Č.j.  
ÚMČ P1 457840/2026/ODOP/031/1/KT

## VEŘEJNÁ VYHLÁŠKA

### **Oznámení o návrhu opatření obecné povahy pro stanovení místní úpravy provozu na pozemních komunikacích a výzva k uplatnění připomínek nebo námitek.**

spočívající ve změně svislého stálého dopravního značení a stálého vodorovného dopravního značení na místní komunikaci III. tř. v lokalitě ulice Nerudova č. 224/42 – 225/44 a Nerudova č. 231/51, Praha 1 – Malá Strana dle přiložené dokumentace, která je nedílnou součástí tohoto návrhu pro stanovení místní úpravy silničního provozu na pozemních komunikacích, za níže uvedených podmínek pro jejich realizaci:

PLÁNEK č. 3 – nový stav

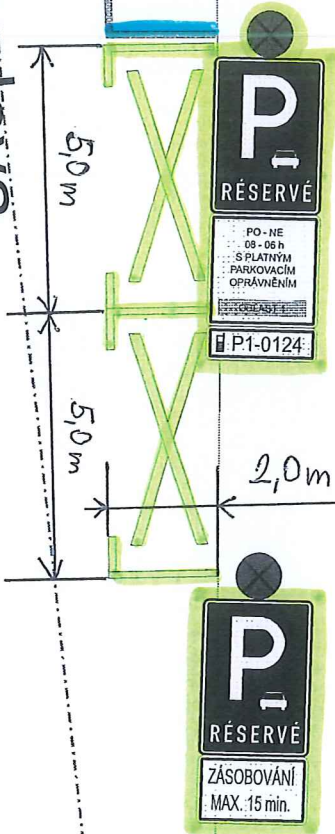
**Plánek č. 3** – Montáž SDZ č. IP 12 (IP 11c) + DT č. E 13 s textem: ZÁSOBOVÁNÍ  
MAX. 15 min.

Vyznačení VDZ č. V 10e (2x) – v délce 2x 5,0 m a šíři 2,0 m

Montáž SDZ č. IP 12 (IP 11c) + DT č. E 13 s textem: PO - NE  
08 - 06 h  
S PLATNÝM  
PARKOVACÍM  
OPRÁVNĚNÍM  
OBLAST 1

+ DT č. E 13 se symbolem a textem:  P1-0124

Vyznačení VDZ č. V 10g kolmo k chodníku dle místní situace

PLÁNEK č. 4 – současný stav

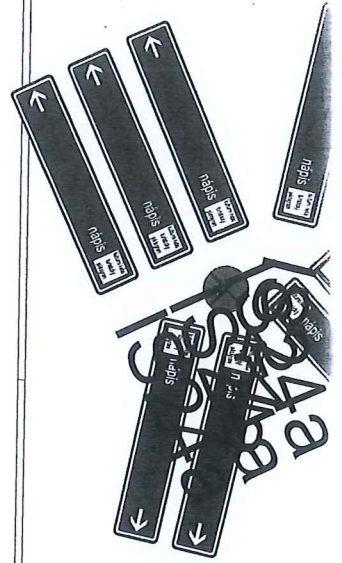
**Plánek č. 4** – Demontáž SDZ č. IP 12 (IP 11c) + DT č. E 13 s textem: ZÁSOBOVÁNÍ  
MAX. 15 min.

Výbrus (odstranění) VDZ č. V 10e (2x) – v celém rozsahu

Výbrus (odstranění) VDZ č. V 10g – kolmo k chodníku

PLÁNEK č. 5 - nový stav

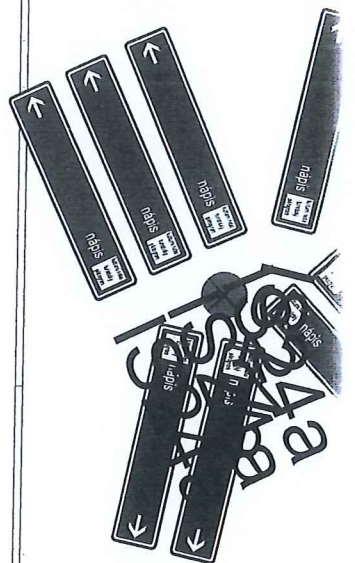
**Plánek č. 5 – Vyznačení VDZ č. V 10g – v délce 10,0 m  
a kolmo k chodníku dle místní situace**

**Vyznačení VDZ č. V 12c – od konce ZPS (V 10g) po SDZ č. B 28**
